**Рассмотрение проектов поправок к существующим  
правилам ООН, представленных GRSP**

### **Предложение по дополнению 2 к поправкам серии 03 к Правилам № 127 ООН (безопасность пешеходов)**

#### **Представлено Рабочей группой по пассивной безопасности\***

Рис. 12  
Зона испытания ветрового стекла

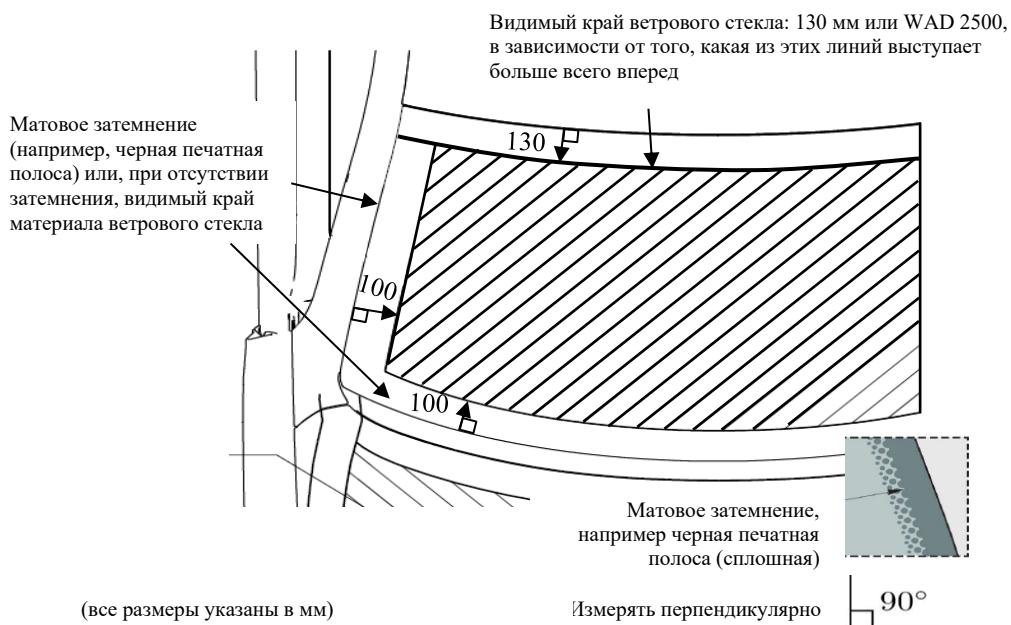
Пункт 2.44 изменить следующим образом, включив рис. 12 и 13:

«2.44 “Зона испытания ветрового стекла” — это зона на внешней поверхности ветрового стекла. Она ограничена (см. рис. 12):

- a) спереди: линией, проходящей на расстоянии 100 мм позади матового затемнения ветрового стекла. В случае отсутствия матового затемнения эта линия измеряется от видимого края материала ветрового стекла;
- b) сзади: WAD 2500 либо линией, проходящей на расстоянии 130 мм перед задним видимым краем материала ветрового стекла, в зависимости от того, какая из этих линий выступает больше всего вперед при заданном боковом положении;
- c) с каждой стороны: линией, проходящей на расстоянии 100 мм внутрь от матового затемнения ветрового стекла. В случае отсутствия матового затемнения эта линия измеряется от бокового видимого края материала ветрового стекла.

Для а) и с): расстояние в 100 мм определяется с помощью гибкой ленты, удерживаемой внатяжку вдоль внешнего контура поверхности транспортного средства под углом 90° к касательной к границе матового затемнения, либо — в случае отсутствия матового затемнения — эта линия измеряется от видимого края.

Для b): расстояние в 130 мм определяется с помощью гибкой ленты, удерживаемой внатяжку вдоль внешнего контура поверхности транспортного средства под углом  $90^\circ$  к касательной к заднему видимому краю ветрового стекла.

Рис. 13  
Определение верхнего угла с помощью “кратчайшего расстояния”

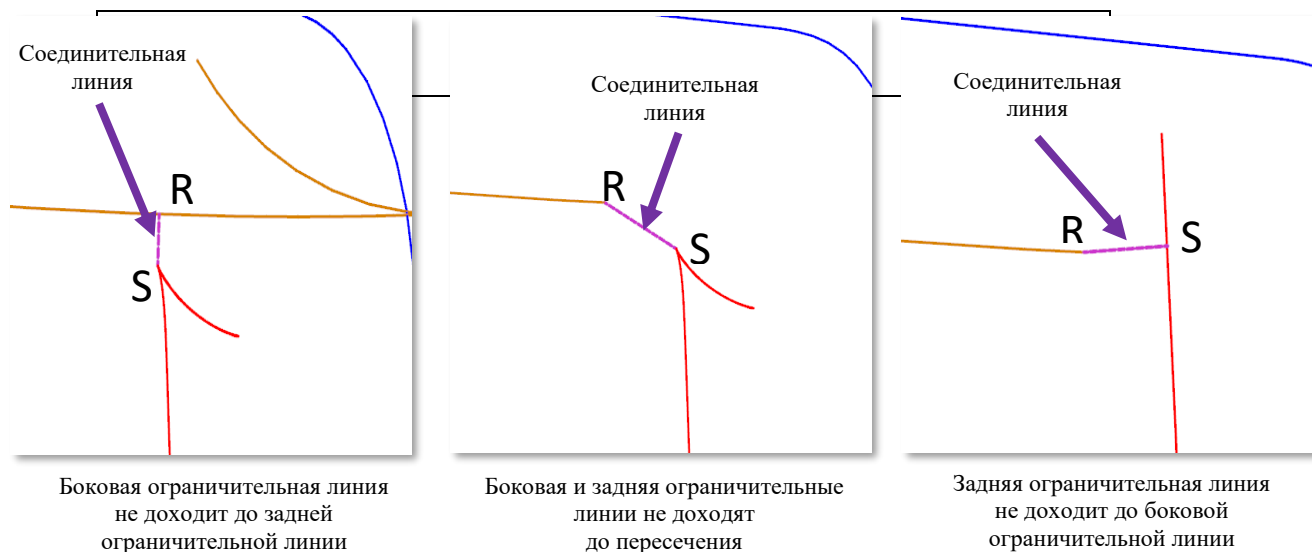
В зависимости от геометрической формы, если b) и c) не пересекаются, что приводит к появлению открытой зоны испытания, тогда маркировку изменяют, используя для этого кратчайшее расстояние, так чтобы ограничить открытую зону испытания (см. рис. 13).

Рис. 15  
Частный случай, когда отсутствует четкий угол с “точкой P”

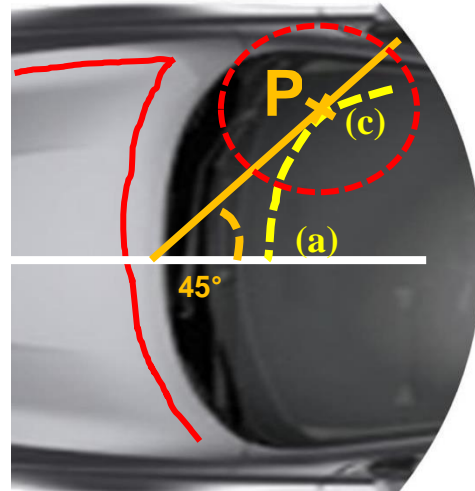
В случае если отсутствует четкая “точка P”, где бы пересекались линии a) и c), определенные в пункте 2.44, тогда искомая “точка P” определяется в точке первичного касания вертикальной плоскости, пересекающей вертикальную продольную центральную плоскость транспортного средства под углом  $45^\circ$ , с соединительной линией a)–c) границы зоны испытания ветрового стекла, как показано на рис. 15.

Рис. 16  
График и формула для критерия рывка

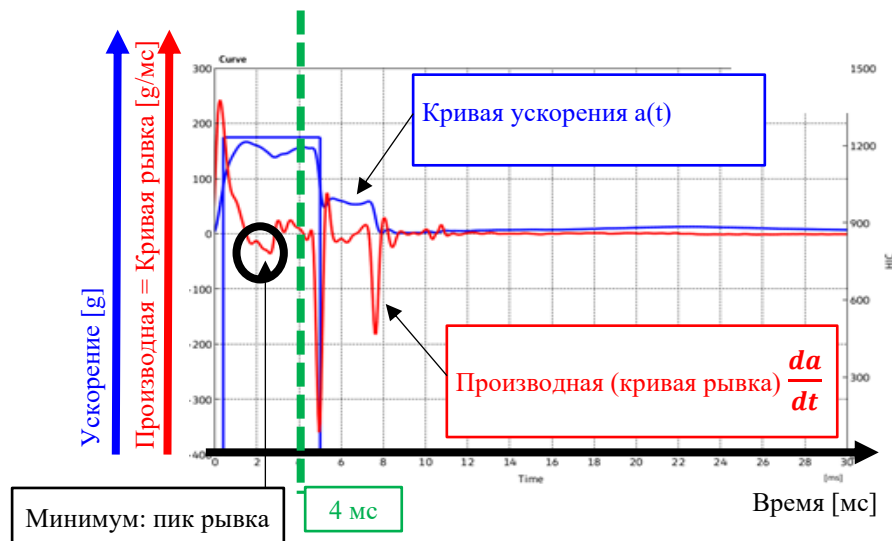
Пункт 2.48, включить рис. 16 и изменить следующим образом:

- а) абсолютное значение минимального показателя производной ускорения модели головы по времени оказывается меньше  $180 \text{ g/ms}$  в течение первых 4 мс после первоначального касания модели головы с ветровым стеклом, как показано на рис. 16; или

$$\left| \min \left( \frac{da}{dt} \right) \right| < 180 \text{ g/мс, для } 0 < t < 4 \text{ мс}$$
